БЮЛЛЕТЕНЬ BULLETIN

1221-0000010-Б РЭ

Operation manual

Бюллетень Bulletin 2-2023 БЭ	МОДЕЛЬ ТРАКТОРА TRACTOR MODELS	1221Т.2/1221.2/1221В.2/1221.3/1221.4
---	-----------------------------------	--------------------------------------

Рисунок 3.6.2 – Муфта блокировки дифференциала при установленных сухих трехдисковых рабочих тормозах

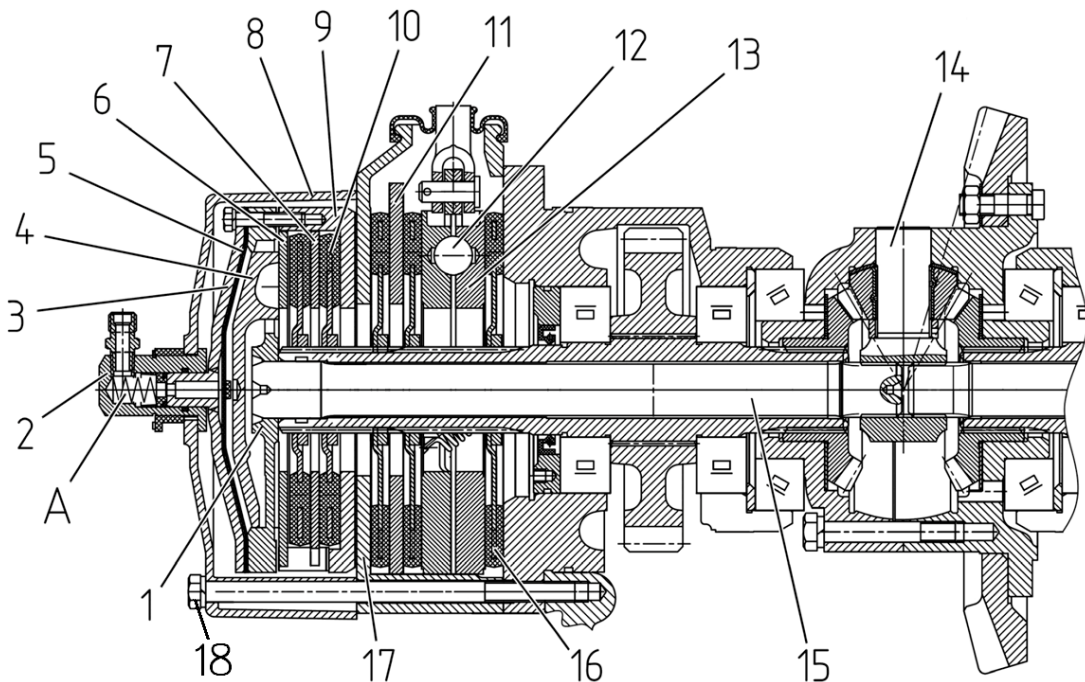
В подразделе 3.6.6 «Муфта блокировки дифференциала при установленных сухих трехдисковых рабочих тормозах» вводится запись:

ВНИМАНИЕ: ПРИ МОНТАЖЕ МУФТЫ БЛОКИРОВКИ «СУХОГО ТРЕНИЯ» ПОСЛЕ ПРОВЕДЕНИЯ ТО ПО ОЧИСТКЕ РАБОЧИХ ТОРМОЗОВ ЛИБО РЕМОНТНЫХ РАБОТ ПРИ ЗАТЯЖКЕ БОЛТОВ 18 (РИСУНОК 3.6.2) ЗАЩЕМЛЕНИЕ ПЕРЕХОДНИКА 2 НЕ ДОПУСКАЕТСЯ. ОТСУТСТВИЕ ЗАЩЕМЛЕНИЯ КОНТРОЛИРОВАТЬ ПРИ ПОЛНОМ ПОВОРОТЕ ВАЛА БЛОКИРОВКИ 15 ЛИБО СВОБОДНЫМ ПРОВРАЧИВАНИЕМ ПЕРЕХОДНИКА 2 ОТ РУКИ.

В рисунок 3.6.2 введена позиция 18.

Figure 3.6.2 – Differential lock coupling with dry three-disc service brakes installed

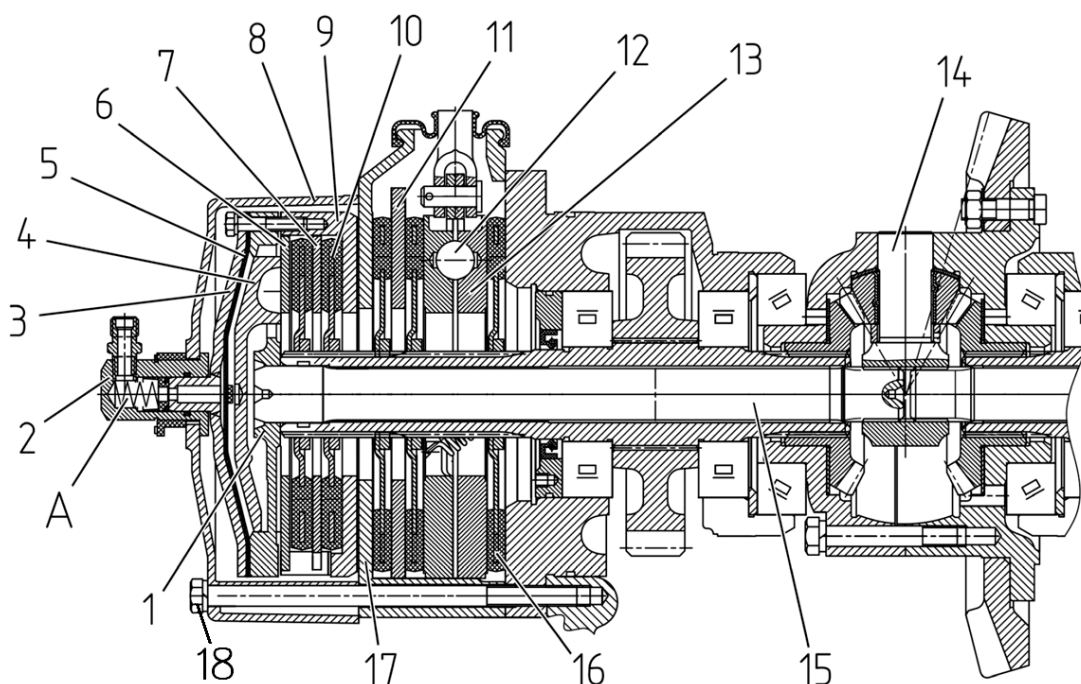
In subsection 3.6.6 “Differential lock coupling with dry three-disc service brakes installed”, the following entry is made:

ATTENTION: WHEN INSTALLING THE “DRY FRICTION” LOCK COUPLING AFTER CARRYING OUT MAINTENANCE ON CLEANING THE SERVICE BRAKES OR REPAIR WORK, ADAPTER 2 IS NOT ALLOWED TO BE JAMMED DURING TIGHTENING OF BOLTS 18 (FIGURE 3.6.2). CHECK THE ABSENCE OF JAMMING BY COMPLETE TURNING LOCK SHAFT 15 OR BY HAND-FREE ROTATION OF ADAPTER 2.

Position 18 has been introduced to figure 3.6.2.
